Número: SB-001/19

Assunto: Reimpressão dos Boletins de Serviço da SLICK/Champion Aerospace SB1-15A / Lycoming engines - SB622A.

Modelos Afetados: Todos os motores LYCOMING de 4 cilindros, equipados com magnetos SLICK series 4200, 4300 ou 4700 (LASAR).

BOLETIM DE SERVIÇO

Figura 4. Engrenagem do distribuidor K3008 marcada 510406 (parte traseira)

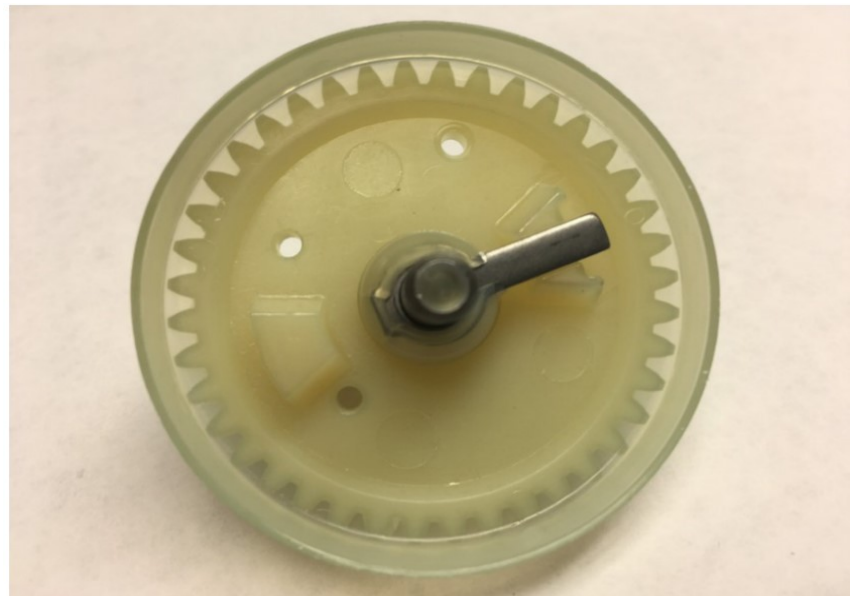
AFETADAS). A Champion Aerospace aprimorou o novo conjunto de engrenagens do distribuidor K3008 para resolver esse problema. A Champion Aerospace fez melhorias adicionais na montagem de engrenagens do distribuidor K3008 **com a mudança final sendo a mudança de um eletrodo de engrenagem de cobre para um eletrodo de Monel a partir de agosto de 2016, tornando o produto final mais robusto.**

RETIRE o conjunto de engrenagens do distribuidor afetado em magnetos e substitua o conjunto de engrenagens do distribuidor de substituição, K3008, o mais rápido possível, para não exceder as próximas 50 horas. Documentar a conformidade do boletim de serviço como entrada por escrito no diário de bordo, aplicável a aeronaves e / ou motores.

RETIRE o conjunto de engrenagens do distribuidor K3008 em magnetos referido e **SUBSTITUA** com o conjunto de engrenagens do distribuidor K3008 substituto assim que possível, para não exceder as próximas 50 horas.
